第2回 金沢市被災地区復旧技術検討会議

令和6年9月2日

金沢市危機管理監危機管理課

- 1. 前回会議における主な意見とその対応**
- 2. 被災状況の再整理と道路の移動傾向**
- 3. 地盤調査結果の速報**
- 4. 液状化対策の検討条件**
- 5. 液状化対策工法の検討**
- 6. 今後の予定**

(1) 被災状況の再整理【クラック・噴砂】

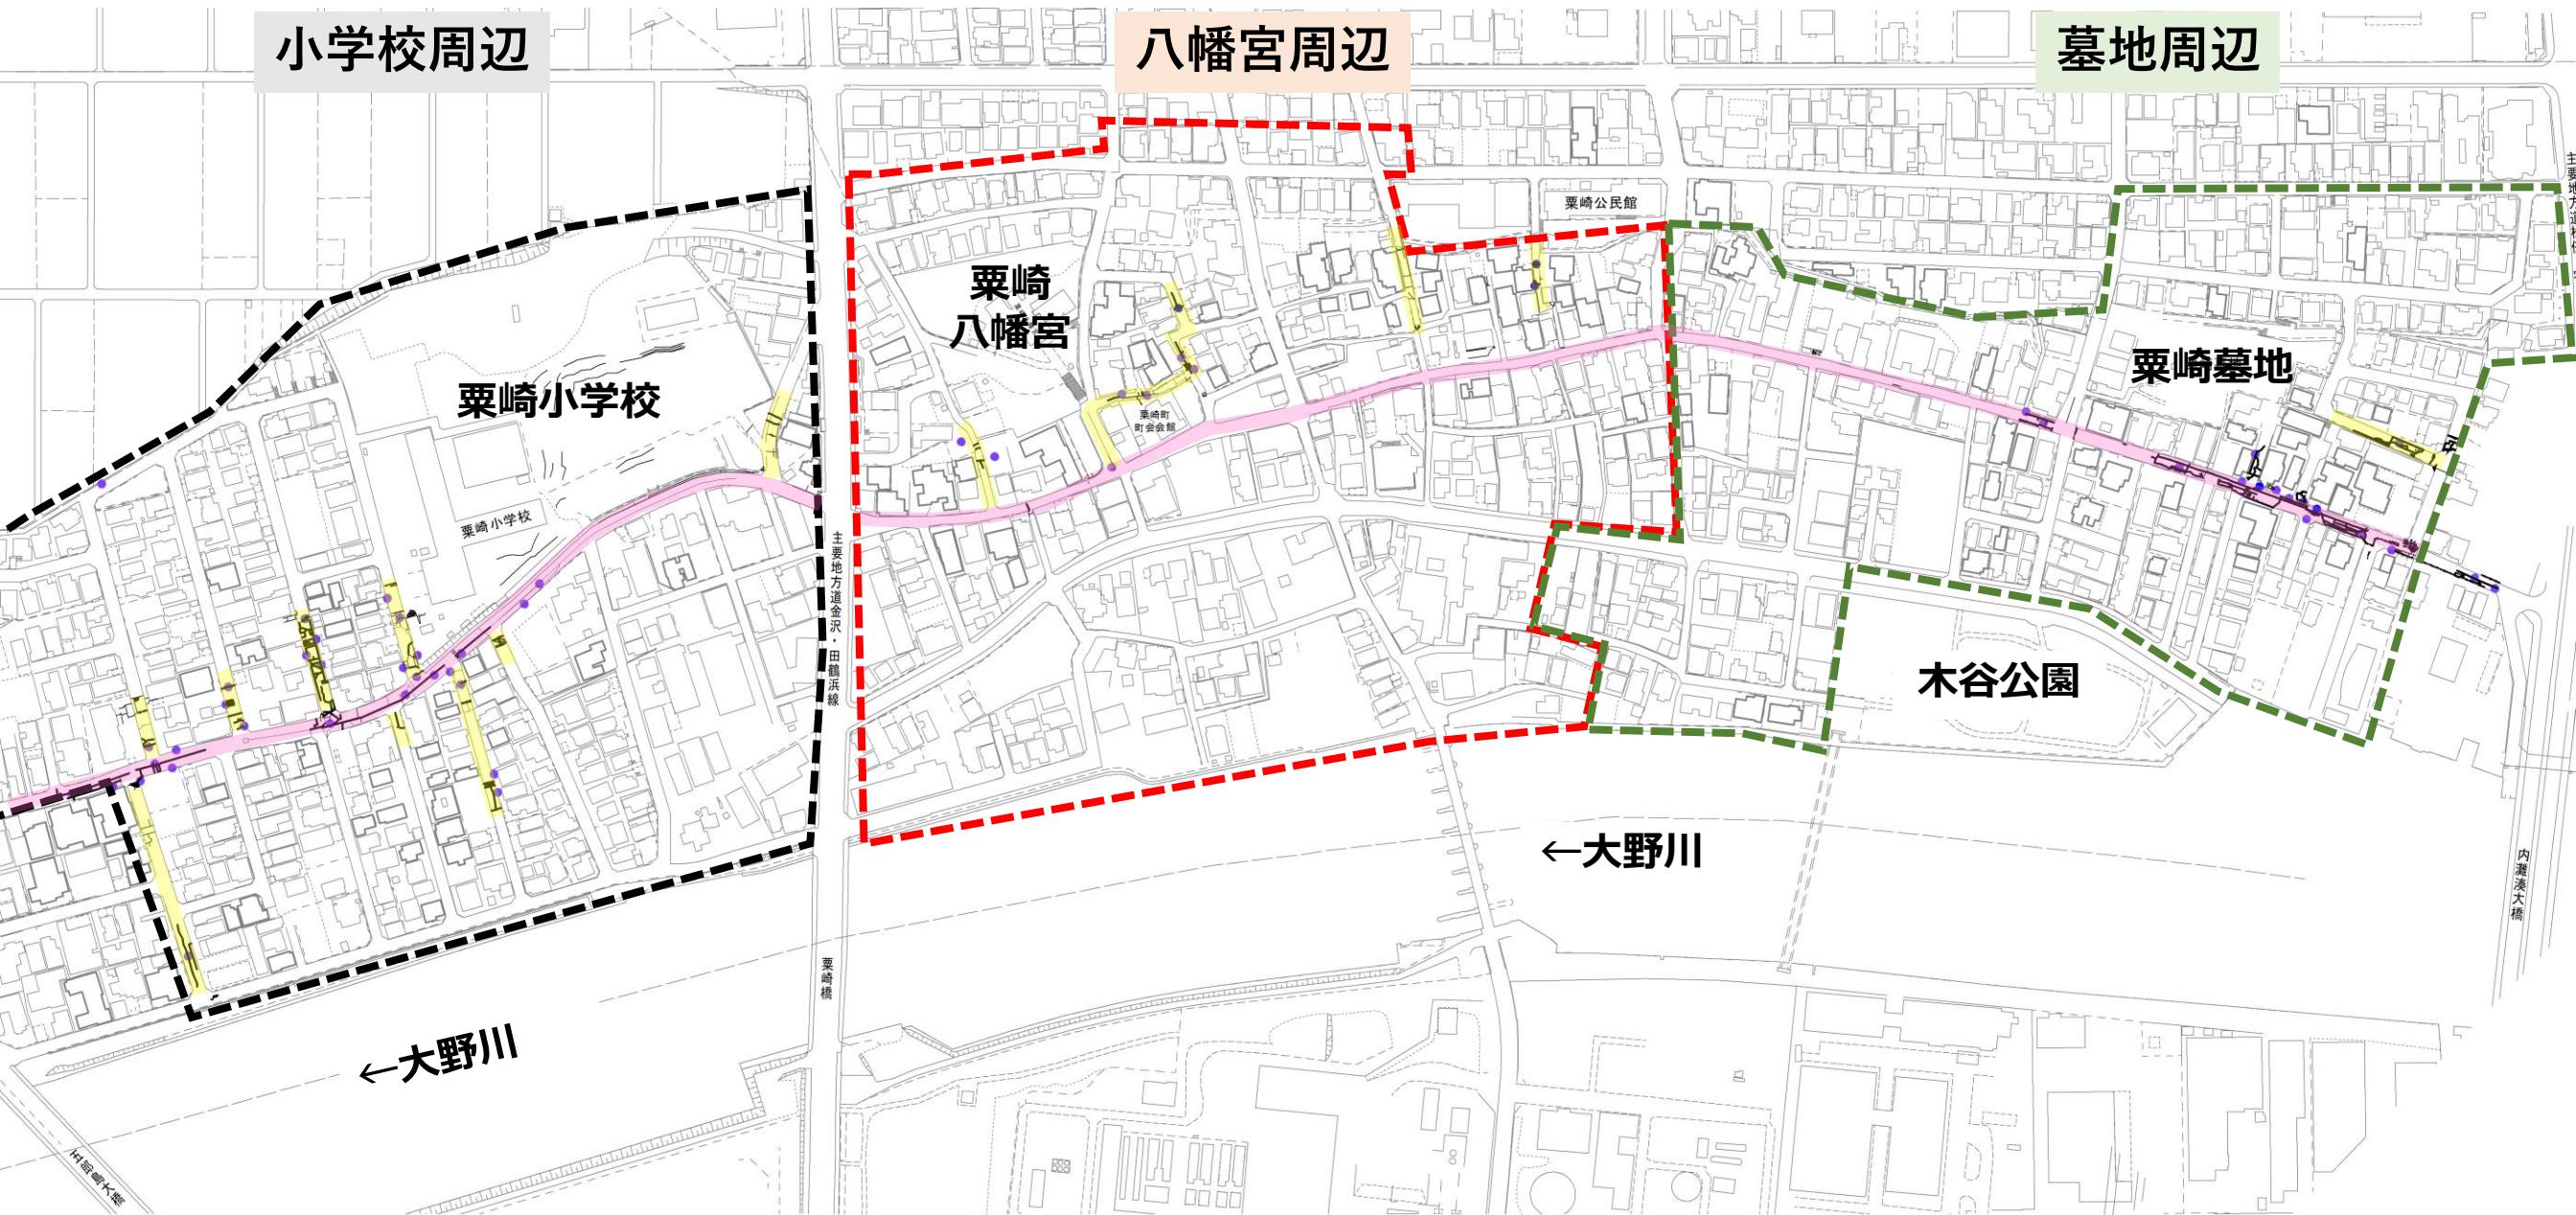
意見	対応
①傾斜角度毎に被害状況を図面上に色分け整理し、液状化被害発生範囲の目安とするとよい	▶り災証明を整理し傾斜角度毎に箇所を図示
②り災証明を申請していない宅地の状況確認が必要である	▶り災証明がない宅地の変状調査を実施
③発災後の噴砂・クラック段差等の液状化被害および側方移動等の変状を把握する必要がある	▶発災直後写真・被災前後測量成果より各変状発生箇所・被災範囲を整理
④栗崎地区における不透水層の整理が必要である	▶地質調査結果より地層断面図を整理
⑤栗崎地区の地質の成り立ち等、地質的な砂丘の特性説明が必要である。	▶既往資料・調査結果より整理
⑥梅雨時期の地下水位の変動確認が必要である	▶令和6年6月上旬より地下水観測を開始
⑦被害状況および地盤のデータ等より液状化の判定図が妥当かの検証が必要である	▶栗崎地区の被害状況と現況解析より整理
